PARC ÉOLIEN DES GRANDES NOUES

**DOSSIER DE DEMANDE
D'AUTORISATION UNIQUE**

**REPONSE A L'AVIS DE LA
MRAE**

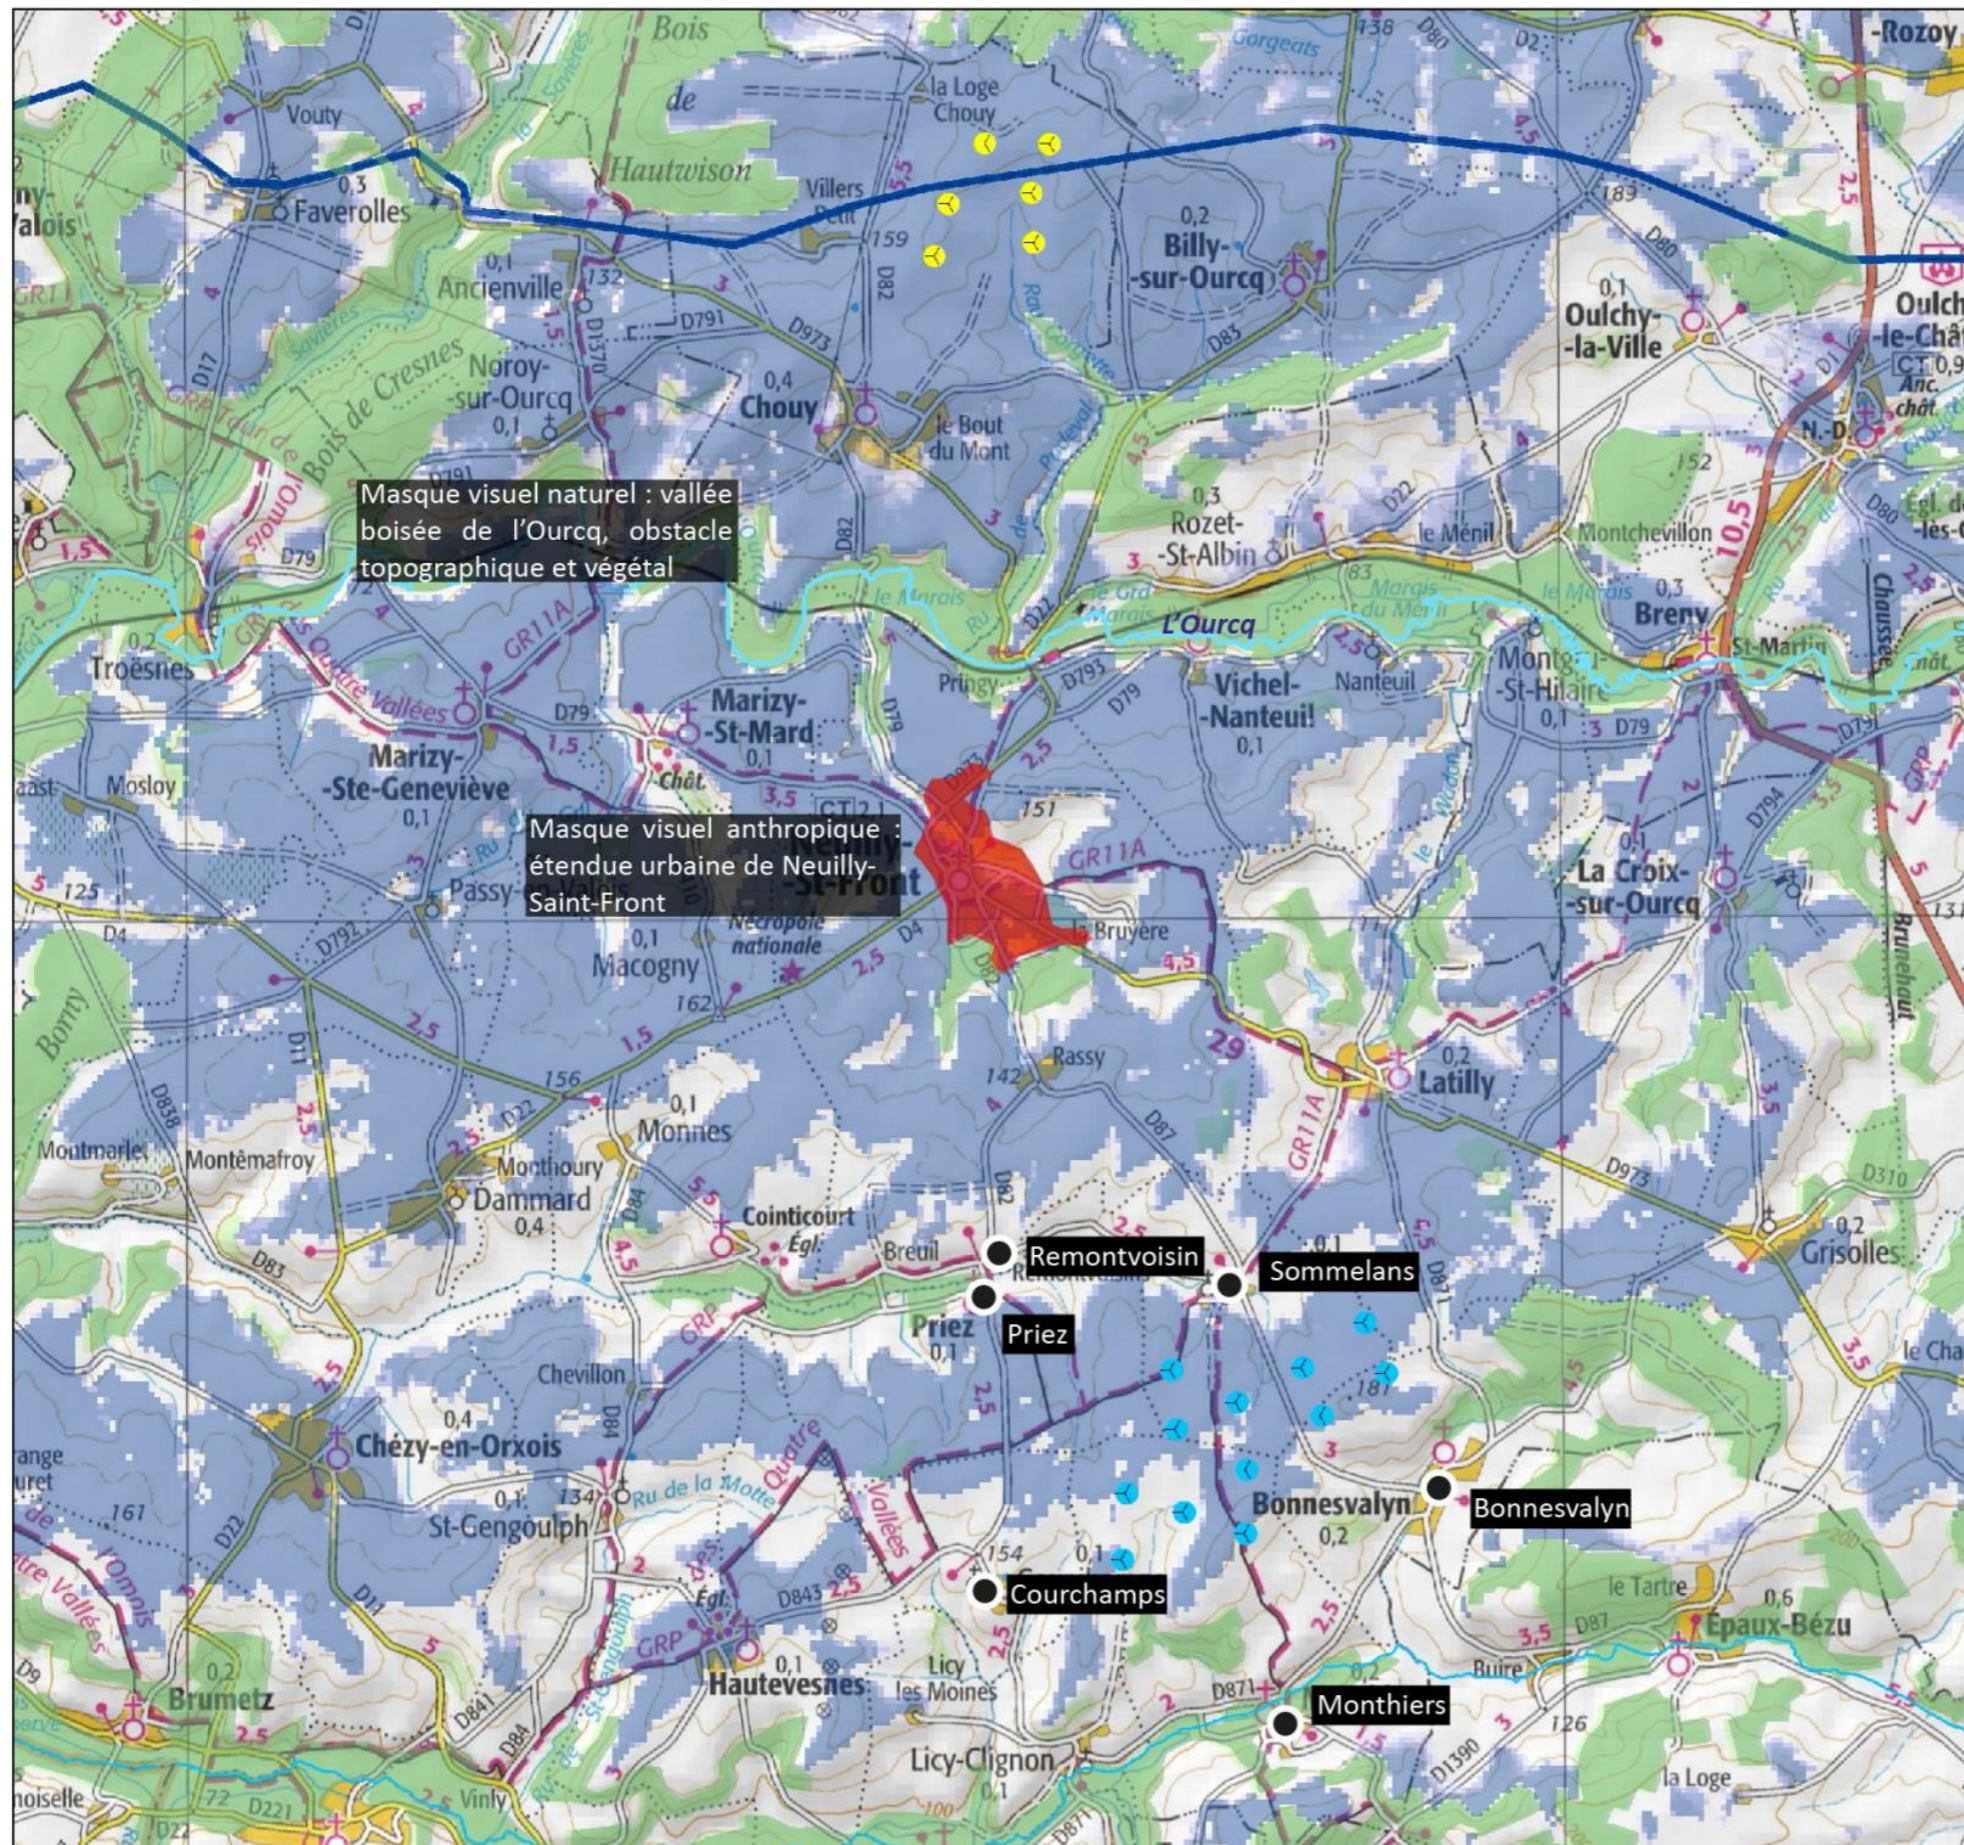
L'autorité environnementale recommande de démontrer la faible prégnance visuelle des parcs au-delà de 10 kilomètres.

La MRAE précise que l'étude d'encerclement prend en compte les parcs à moins de 5 km et non 10 km, justifié par le fait qu'au-delà les parcs éoliens sont trop éloignés et ont une prégnance visuelle faible. L'étude d'encerclement ne précise pas à partir de quel angle résiduel de respiration est estimé qu'il y a encerclement. La MRAE suggère un angle minimum de 90° pour considérer que le risque d'encerclement n'est pas avéré.

En effet, la nouvelle doctrine des Hauts-de-France précise qu'au regard du contexte éolien très dense de la région et pour prendre en compte une mobilité minimale du regard, le seuil retenu pour les angles de vue sans éolienne est de 90°.

La DREAL Hauts-de-France a proposé en octobre 2019 une nouvelle méthode d'analyse de la saturation visuelle adaptée au contexte éolien de la région, reprenant la méthode élaborée par la DREAL Centre. Elle prend en compte les éoliennes présentes dans un rayon de 5km, comme présenté dans l'étude d'impact (cf. chap.4_EIE ; § 6.4.2.7 : p.524-531) et celles distantes de 5 à 10km.

Le contexte éolien du projet des Grandes Noues se caractérise par une concentration de parcs et projets dans un rayon de 5 km : il s'agit des projets de Neuilly-Saint-Front, L'Osière, Le Vieux Moulin, Monnes Energies, Montelu, l'Ourcq et le Clignon. Les projets de la Fernoye, les Dunes, Plateau Soissonnais, La Picoterie, le Moulin à Vent et Blesmes s'inscrivent au-delà des 5 km.

Dans le cadre de la réponse à la MRAE, il a été fait le choix d'introduire le projet de la Fernoye dans l'analyse. En effet, sa localisation vis-à-vis des lieux de vie étudiés est susceptible de faire évoluer les indices de calcul d'encerclement et de saturation visuelle, notamment auprès des communes de Priez, Remontvoisin et Sommelans, ayant des espaces de respiration inférieurs à 90° pour Priez et Remontvoisin et inférieur à 120°

pour Sommelans, contrairement aux communes de Courchamps, Monthiers et Bonnesvalyn bénéficiant d'au moins 135° d'espace de respiration (cf. chap.4_EIE_Tableau 132 ; §6.4.2.7 ; p.531).

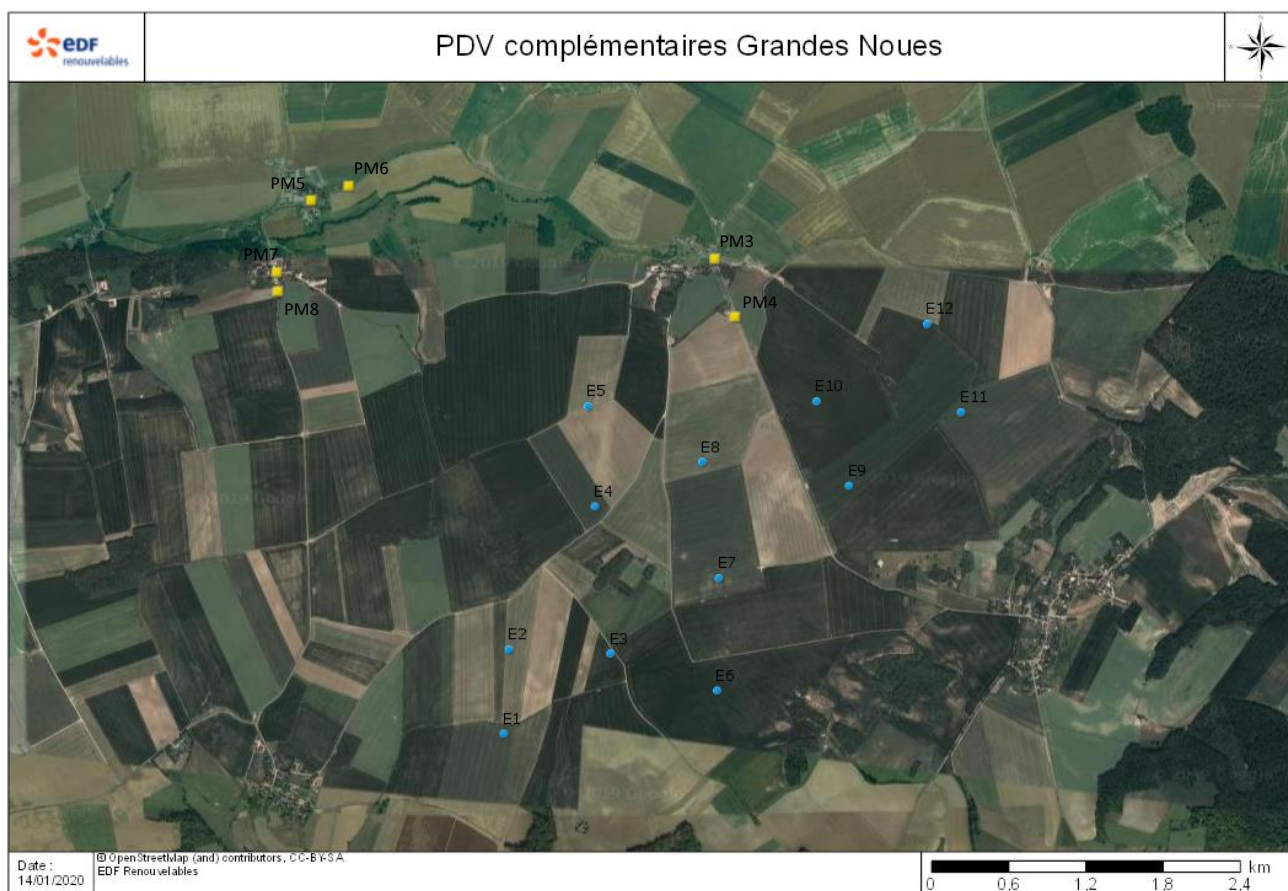
Pour les communes où l'encerclement théorique est avéré, l'autorité environnementale recommande de réaliser des photomontages à 360° afin d'assurer une bonne information du public.

La MRAE note un encerclement avéré pour la commune de Sommelans car l'angle de respiration résiduel de 97° à 5 km se réduit si on tient compte du parc éolien de la Fernoye situé à 9 km.

Comme expliqué dans la réponse à la Remarque 3, l'angle de respiration théorique de Sommelans (97°) reste supérieur au seuil de 90° établi par la DREAL pour la région Hauts-de-France. Le parc éolien de la Fernoye n'étant pas visible, celui-ci n'interfère pas dans l'angle de respiration.

Néanmoins pour les trois communes présentant le plus petit espace de respiration théorique, Sommelans, Remontvoisin et Priez, EDF Renouvelables France a fait réaliser des photomontages 360° depuis le centre-bourg et depuis l'entrée-sortie de ces communes, soit 2 photomontages 360° par commune. Les photomontages 360° ont été découpés en 3 planches de 120°, numérotés A, B et C. B étant la planche centrée sur le projet éolien des Grandes Noues, A est orienté à l'est du projet et C à l'Ouest du projet.

Coordonnées des photomontages		X_L93	Y_L93
Photomontage 3	Centre-bourg de Sommelans	721 479	6 893 118
Photomontage 4	Entrée/sortie de Sommelans	721 584	6 892 824
Photomontage 5	Centre-bourg de Remontvoisin	719 420	6 893 407
Photomontage 6	Entrée/sortie de Remontvoisin	719 612	6 893 482
Photomontage 7	Centre-bourg de Priez	719 247	6 893 043
Photomontage 8	Entrée/sortie de Priez	719 253	6 892 945

La carte ci-dessous présente la localisation de ces photomontages.
